Nouveau Moyeu LM 9T Offset Light ET120

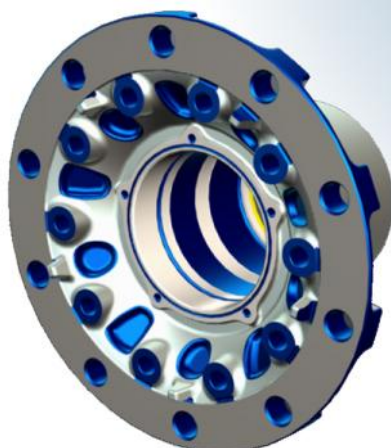
Ce nouveau moyeu est un moyeu OFFSET 120 qui présente un nouveau design étudié et pensé pour alléger le poids et pour assurer une surface de contact optimale avec la jante.

La nouvelle plate-forme est interchangeable avec le moyeu 14227483 et 14227482.

Pour l'entretien des essieux, il est souhaitable de remplacer les deux moyeux sur chaque essieu.
